COMUNICAZIONE N. 4

Procedura Aperta ai sensi dell'art. 60 del D.Lgs. n. 50/2016 s.m.i. per l'affidamento della fornitura di azoto liquido e gas puri, dei servizi connessi a tale erogazione compresa la realizzazione della rete di distribuzione azoto all'interno del Campus della Fondazione Human Technopole

CIG 978511110C

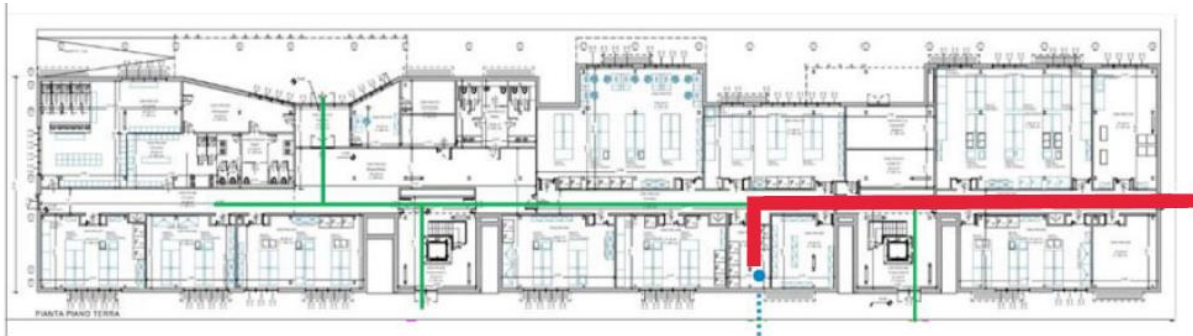
QUESITO N. 24

A seguito del sopralluogo effettuato, si segnala che l'area attualmente designata per il riempimento manuale dei contenitori autopressurizzati destinati al South Pavilion si trova in prossimità di una pista ciclabile e di una zona di transito pedonale. Considerata la criticità del processo di riempimento delle apparecchiature, con potenziale emissione di vapori freddi di azoto a bassissime temperature, vi chiediamo di identificare un'area alternativa idonea allo svolgimento della suddetta attività.

Si consideri, come posizione alternativa per il riempimento manuale dei contenitori autopressurizzati destinati al South Pavilion, l'area attigua all'ingresso laterale presente tra Palazzo Italia e South Pavilion, dotato di rampa e accessibile sia da viale 21 che da Via Rita Levi Montalcini (rif. Fig 6 del documento CAM-22_399-PE-ZZZ-RP-XXX-02_R03 - Capitolato Tecnico - si veda percorso evidenziato in rosso in calce).
